AMMODERNAMENTO A N° 4 CORSIE DELLA S.S. 514  
"DI CHIARAMONTE" E DELLA S.S. 194 RAGUSANA  
DALLO SVINCOLO CON LA S.S. 115 ALLO  
SVINCOLO CON LA S.S. 114.

PROGETTO DEFINITIVO

Risposte alle note presentate dalla Soprintendenza della Provincia di Ragusa  
in Cds

Fig. 18 stralcio planimetrico dell'area di intervento di rimodellamento e rinaturalizzazione

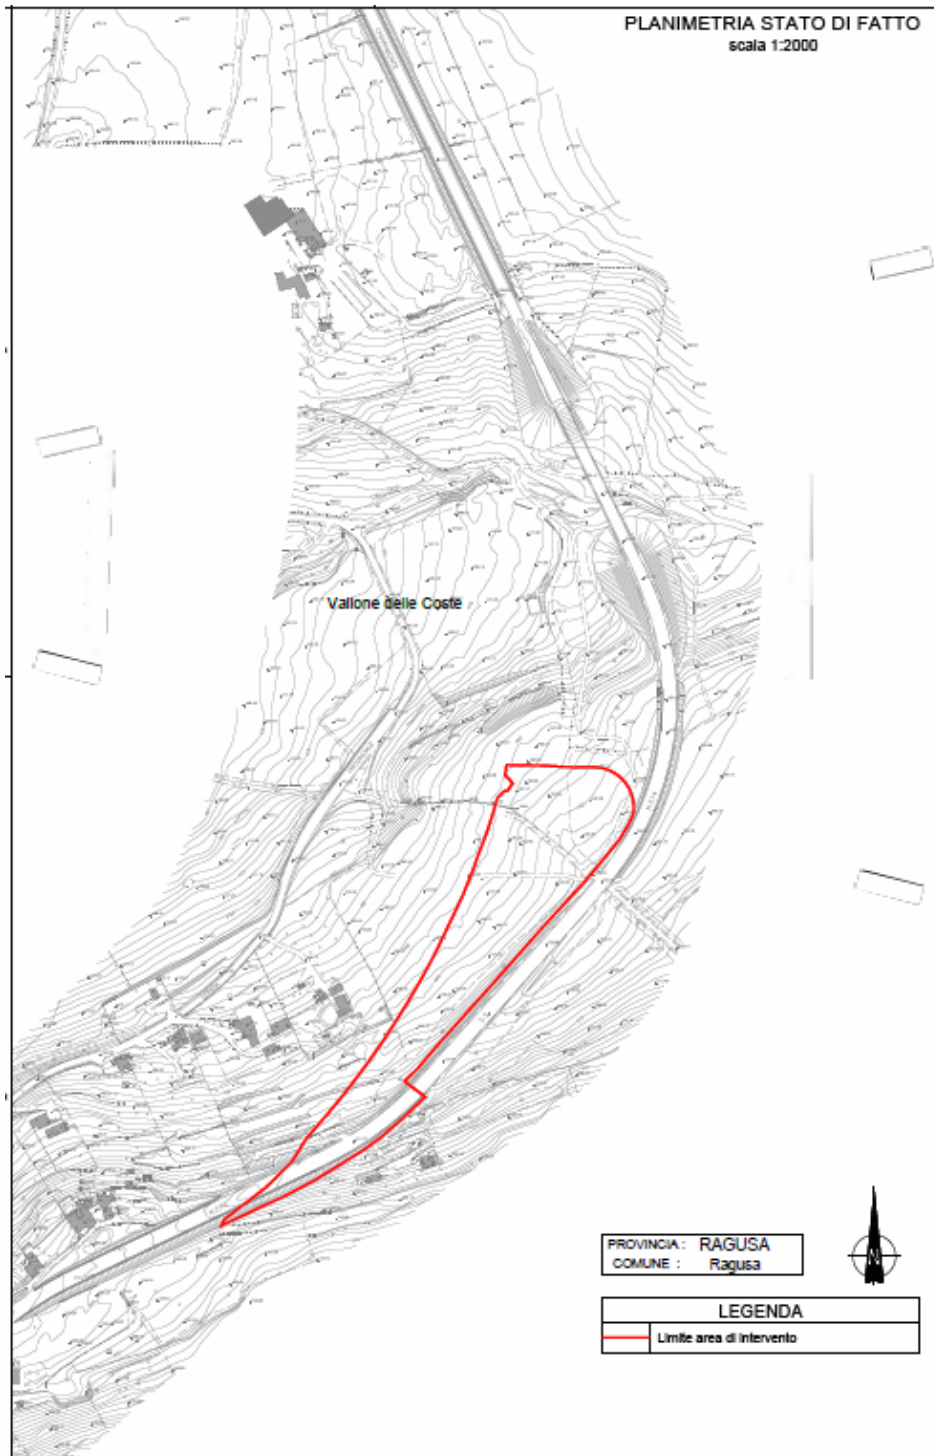
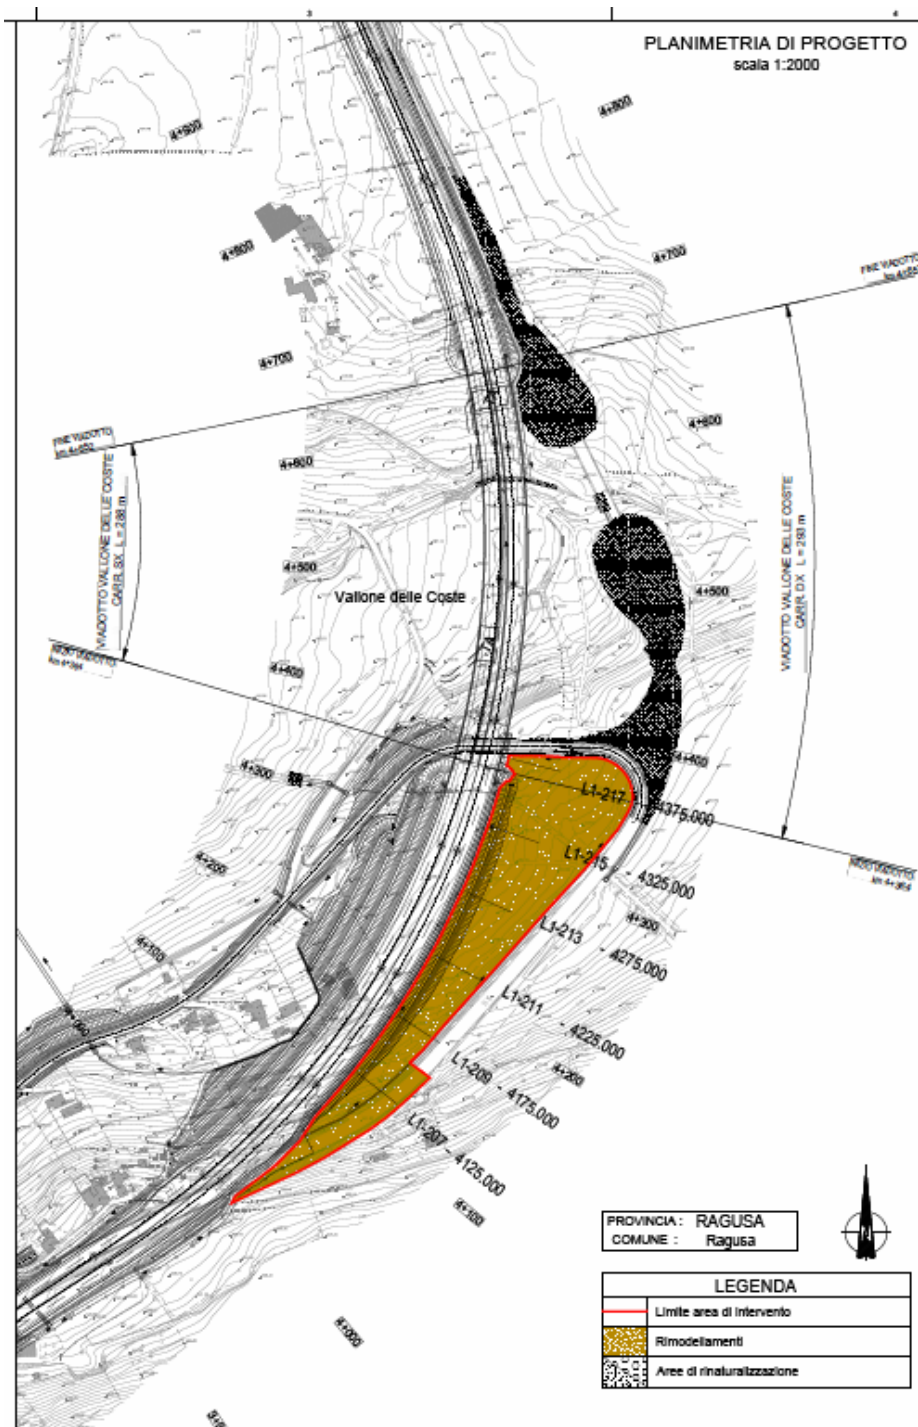
- 4) Il viadotto denominato "vallone della costa" (lotto 1) dovrà essere realizzato con solo due piloni centrali e dovrà essere riproposto per l'approvazione da parte di questa Soprintendenza, allegando inoltre il rendering con fotoinserimento (viadotto e rimodellamento dell'intero versante); l'intero versante prospiciente l'area del viadotto interessato dai lavori dovrà essere realizzato utilizzando interventi di ingegneria naturalistica;

Nel tratto di circa 300 m a Sud della Prima Spalla del Viadotto, esterno alle aree di Tutela di livello 2 e 3, la realizzazione dell'infrastruttura avrebbe determinato la creazione di un'area

interclusa ci circa un ettaro racchiusa tra i due rilevati della SS514 esistente e della nuova infrastruttura in progetto. Si è pertanto previsto di attuare un completo rimodellamento della zona al fine di ricostruire un profilo del terreno il più possibile "naturale", andando a raccordare gradualmente le quote dei due rilevati sopra citati. L'area così individuata verrà destinata alla riqualificazione forestale trasformando un potenziale elemento di degrado del territorio in un'occasione di valorizzazione naturalistica delle aree di pertinenza del progetto, in linea con il quadro prescrittivo della Del. CIPE 03/10 (Vedi Fig 18, 19).

Fig.24 Esempio di un tratto del lotto 1 intervento n. 1 L1-8+360 e intervento n. 2 L1-8+400 in cui sono individuate le attività di espianto.

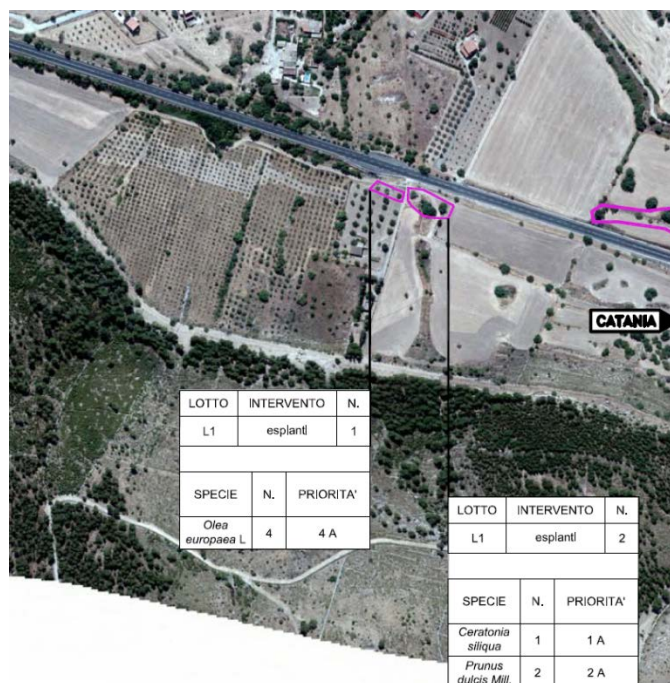
- 5) L'ente costruttore dovrà garantire la messa a dimora degli alberi esistenti nell'area dei lavori del tracciato e la ricollocazione a fine garantendo il ciclo vitale degli stessi;

Le specie arboree che saranno trapiantate appartengono principalmente a sistemi agricoli di pregio come gli uliveti, carrubeti e mandorleti a gruppi o isolati, e a sistemi forestali a diverso grado di evoluzione (vedi Fig 24).

Tali specie, saranno soggette ad espianto e a successiva messa a dimora sia a completamento di interventi di mitigazione sia come elementi compensativi lungo l'infrastruttura e in aree demaniali appositamente individuate.

Nell'area di pertinenza del Piano Paesaggistico della Provincia di Ragusa verranno preservati con la tecnica dell'espianto e del reimpianto 1373 alberi tra ulivi (1229), carrubi (58), mandorli (86).

Fig.25: sezione pk. 1+275 Lotto 1, in corrispondenza di "Case Tummino".

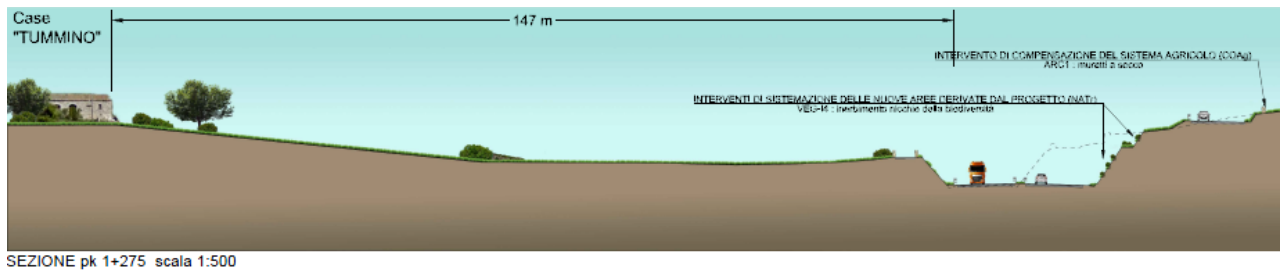
si rende necessaria la restituzione grafica delle sezioni stradali interessate dalla presenza dei seguenti beni ai lati del tracciato stradale:

- Case Turnino (Lotto 1 - Comune di Ragusa);
- Case Boscarino (Lotto 1 - Comune di Ragusa);
- Villa Comitini (Lotto 1 - Comune di Ragusa);
- Masseria Coste (Lotto 1 - Comune di Ragusa);
- Case Sulsentì (Lotto 1 - Comune di Ragusa);
- Case Schembari (Lotto 1 - Comune di Ragusa);
- Mulino Soprano (Lotto 1 - Comune di Chiaramonte Gulfi);
- Fontana (Lotto 1 - Comune di Chiaramonte Gulfi);
- Case Rosso (Baglio Lotto 2 - Comune di Chiaramonte Gulfi);
- Villa (Lotto 2 - Comune di Chiaramonte Gulfi);
- Masseria Rizza (Lotto 2 - Comune di Chiaramonte Gulfi);
- Opificio Rizza (Lotto 2 - Comune di Chiaramonte Gulfi);
- Case Dicchiara (Lotto 3 - Comune di Chiaramonte Gulfi);

È stato eseguito l'approfondimento dei beni vincolati mediante la restituzione delle sezioni stradali di progetto più prossime a tali beni.

Dall'analisi di questi punti è emerso che gli edifici indicati nelle "Schede dei beni isolati", elaborato allegato al "Piano Paesaggistico degli Ambiti 15, 16 e 17 della Provincia di Ragusa", non presenteranno condizioni di intervisibilità con l'infrastruttura in progetto per le seguenti motivazioni:

- in molti casi i beni isolati sono posti a quote inferiori rispetto all'infrastruttura stessa;
- molti tratti dell'opera sono stati mantenuti in trincea, al pari della SS514 esistente;
- tra il bene isolato e la nuova viabilità sarà sempre interposto uno schermo di vegetazione arborea ed arbustiva, sia esso già presente al momento attuale o di nuova piantumazione prevista in progetto.

In alcuni tratti l'intervisibilità sarà limitata alla parte superiore delle scarpate di trincea; essa verrà mitigata attraverso la realizzazione di interventi di sistemazione delle nuove aree derivate dal progetto, consistenti ad esempio nell'inerbimento delle nicchie della biodiversità. A titolo esemplificativo si riporta la sezione pk. 1+275 collocata in corrispondenza di "Case Tummino" (distanti circa 150 m dalla nuova viabilità – Fig. 25), ove, per mitigare l'intervisibilità del bene isolato con l'infrastruttura in corrispondenza della parte sommitale della scarpata della trincea, verranno realizzati interventi di sistemazione delle nuove aree derivate dal progetto (NATr-VEG-I4, inerbimento delle nicchie della biodiversità) e un intervento di compensazione del sistema agricolo in corrispondenza della viabilità secondaria (COAg-ARC1, muretto a secco).
